**Commission économique pour l'Europe****Comité des transports intérieurs****Groupe de travail du transport des denrées périssables****Soixante-seizième session**

Propositions d'amendements à l'ATP :**Nouvelles propositions****Propositions d'amendements à l'ATP présentées
par le groupe de travail informel de l'amélioration
du système d'homologation des engins et dispositifs
thermiques ATP****Communication du Gouvernement des Pays-Bas au nom du groupe
de travail informel***Résumé*

Propositions d'amendements à l'ATP présentées par le groupe de travail informel

Modèle n° 14

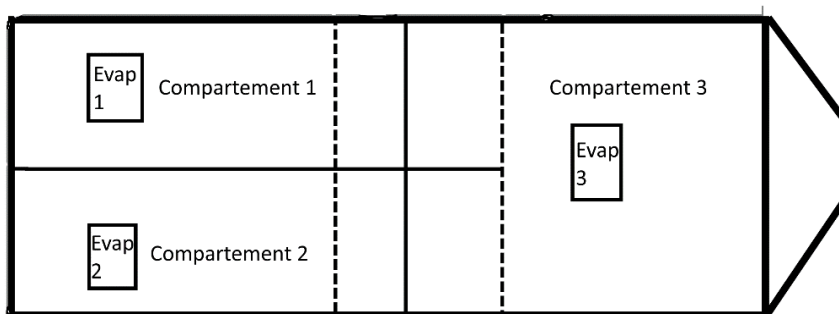
13. À la section 8 de l'appendice 2 de l'annexe 1, ajouter le nouveau modèle n° 14, tel que reproduit en annexe au présent document.

Déclaration de conformité pour les engins à températures et compartiments multiples

Document supplémentaire à l'attestation de conformité, conformément au paragraphe 7.3.6 de l'appendice 2 de l'annexe 1

Croquis en vue de dessus de la configuration de l'engin, avec les indications suivantes :

- Avant et arrière de l'engin, numérotation des compartiments
- Configuration des compartiments (cloisons internes fixes ou mobiles), et mesures suivantes en centimètres : dimensions intérieures de la caisse, épaisseur et longueur des cloisons
- Position la plus extrême des cloisons mobiles
- Position de l'unité ou des unités de condensation et des évaporateurs
- Matériau utilisé pour le plancher.
